施設名	園部川
提案区分	安心・安全整備
提案箇所	南丹市園部町仁江神崎 神屋橋上流左岸側
提案内容	堤防の嵩上げ及び拡幅

施設名	園部川
提案区分	安心・安全整備
提案箇所	南丹市園部町仁江大木 木畑橋上流
提案内容	土砂浚渫

現況写真

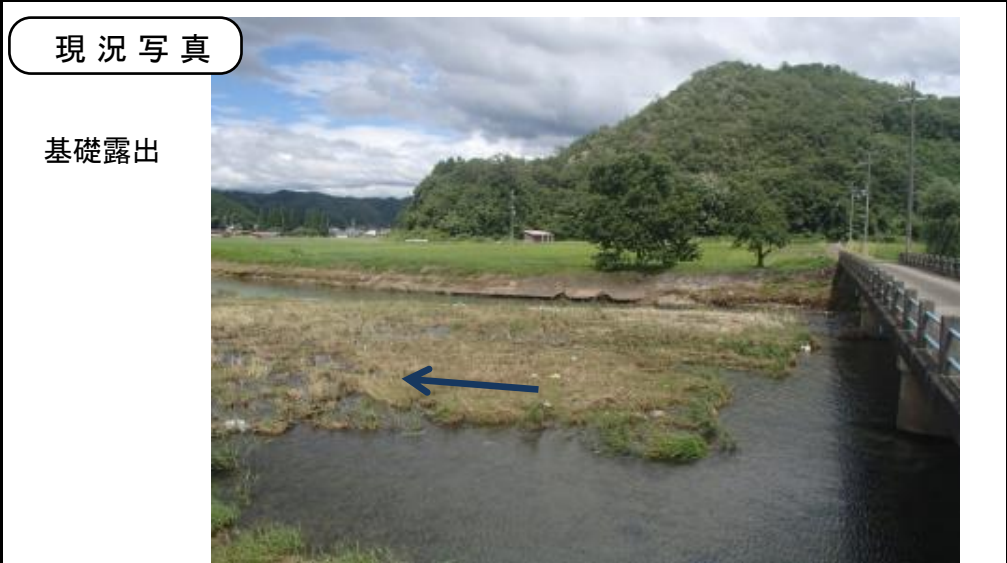
現在の状況
井堰から取水した余り水が園部川に戻るまでの護岸が低い状況。なお、護岸背後の地山は高く、余水吐の奥にはゲート等も存在。左右岸の護岸高に不整合。取水堰付近に比べ下流護岸はさらに低くなる。

左右岸の護岸高に差異あり

実施③

位置図

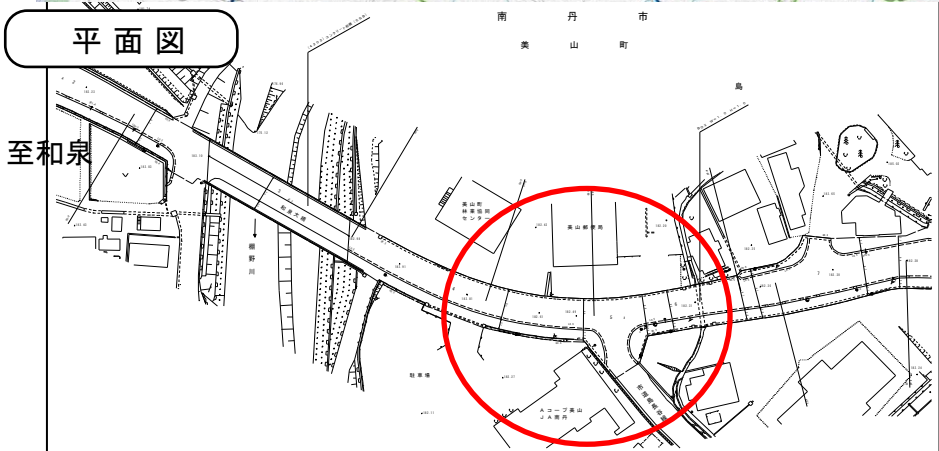
現在の状況	改良済区間であり、速度を出しやすい。 比較的カーブのきつい箇所(R=90)となっている。
-------	---

実施①

平面図

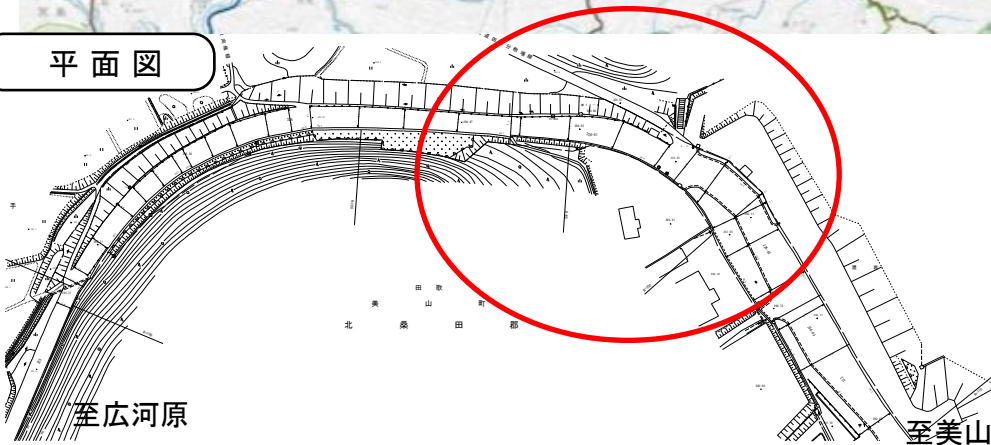
現在の状況	2車線から1車線への移行箇所で、見通しの悪いカーブ区間
-------	-----------------------------

実施① (カーブミラーのみ実施)

平面図

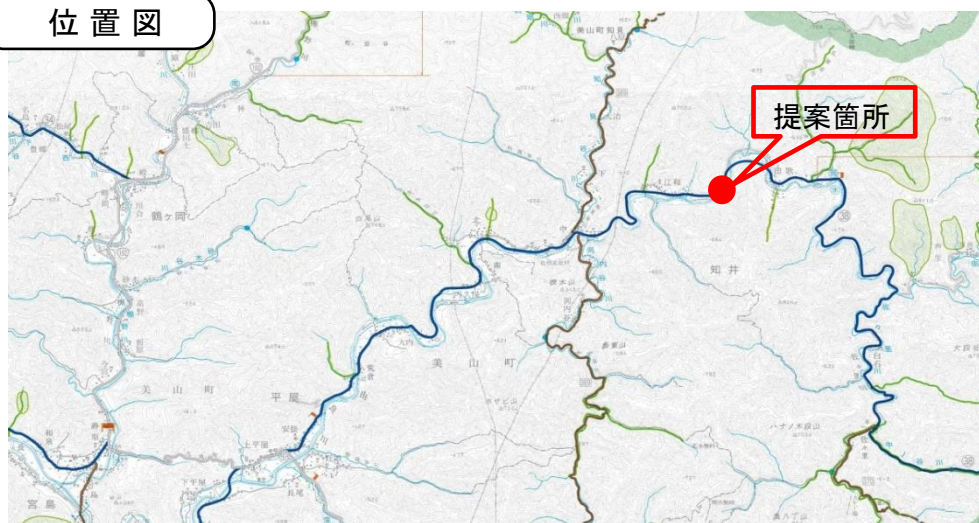
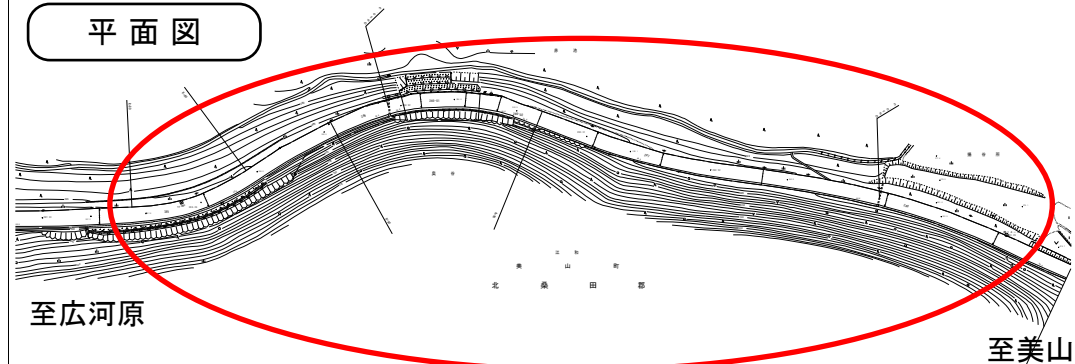
現在の状況	1. 5車線整備区間の隣接箇所、大型車と普通車の離合は困難。
-------	--------------------------------

実施しない
 (複数年を要する大規模な工事であるため。H27-298と同一)
